改善箇所説明図

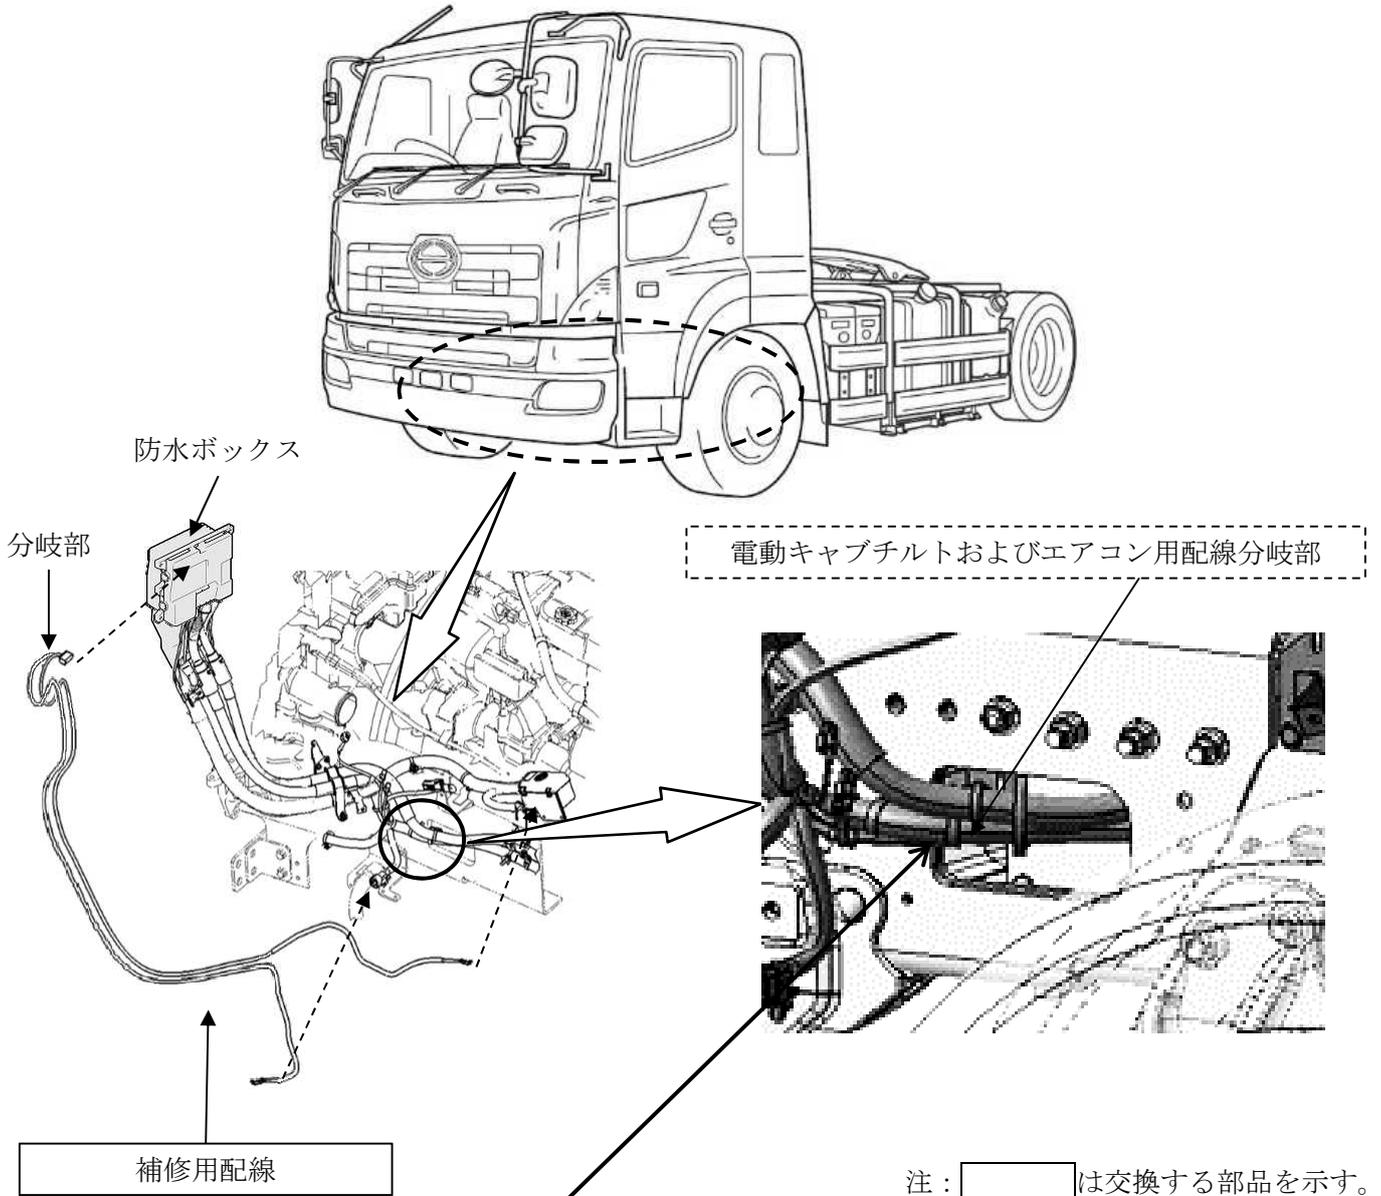
基準不適合発生箇所

大型トラックの電気配線において、電動キャブチルトおよびエアコン用配線の分岐部の防水処理が不適切なため、分岐部より水が浸入し、素線が腐食して断線することがある。そのため電動キャブチルトやエアコンが作動しなくなり、最悪の場合、腐食部が発熱して、分岐部周辺が焼損するおそれがある。

改善の内容：

全車両、当該配線を補修用配線に交換する。なお、当該配線を点検し、分岐部周辺の配線に損傷が認められる場合は、損傷部位を補修する。

識別：改善済車両にはシリアルナンバープレートの下側に白色ペイントを塗布する。
